# 改善箇所説明図

## 基準不適合発生箇所

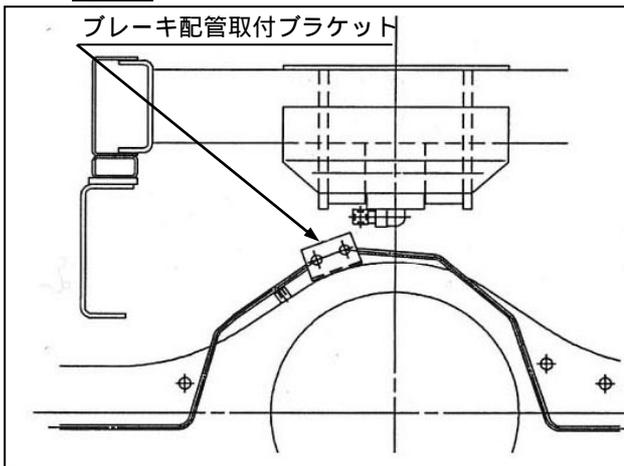
塵芥車に改造した車両において、ダンプ装置のシリンダの取付位置が不適切なため、積載状態で段差の乗り越え等車体が大きく沈んだ際に、リヤデフ上部のブレーキ配管取付ブラケット、又はブレーキ配管及び取付ブラケットがダンプのシリンダと干渉するものがある。そのため、そのままの状態で使用を続けると、当該ブレーキ配管が損傷し、最悪の場合、ブレーキ液が漏れて制動力が低下するおそれがある。
